<h1 style="text-align: center;">Záznam z jednání</h1> <h2 style="text-align: center;">+připomínky ke konceptu studie</h2>		číslo:	
Akce:	ZŠ Uhříněves	Datum konání:	17.2.2023
TDI:	ISP Praha s.r.o., V olšinách 2300/75, Praha 10		
Stavebník:	MČ Praha 22, Nové náměstí1250, Praha 114,104 00		
Zapsala:	Z. Holancová

Předmětem jednání bylo projednání konceptu studie odevzdané dne 2.2.2023 z hlediska provozu školy, provozních vazeb, kompletnosti a využitelnosti navržených prostorů s architekty (GP) a to na podkladě záznamu z jednání (psáno kurzívou) konaného bez přítomnosti GP. [Dodatečný komentář jako podklad pro jednání 28.2 je doplněn modře.](#)

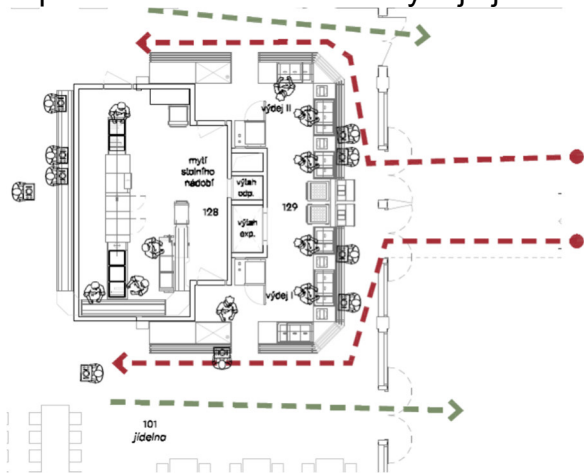
- GP: Tyto výtahy má ve výrobním programu např. Schmit+Sohn.
- podzemní spojovací chodba mezi tělocvičnou a školou
 - o je nutné propojovat úroveň 1. PP -3,800 na úroveň 1. PP tělocvičny -2,600? posunutím tunelu směrem východním lze propojovat úroveň - 2,00 s úrovní -2,6

- o pomocí světlovodů osvětlit tunel denním světlem
- obecně je na pozemku nutno počítat s vysokou hladinou spodní vody! a s obtížným zasakováním dešťových, které mohou působit na okolní stavby tlakovou vodu a velmi negativně ovlivňovat veškeré podzemní části staveb (viz. negativní zkušenosti s podzemní vodou a geologií u protější zástavby bytových domů a v lokalitě obecně), problematické se může jevit i způsob odvodnění velkého otevřeného „anglického“ dvorku umístěného před učebnami v 1.PP

- GP: Navržená chodba je ve skutečnosti těsně pod terénem – viz příložený řez.
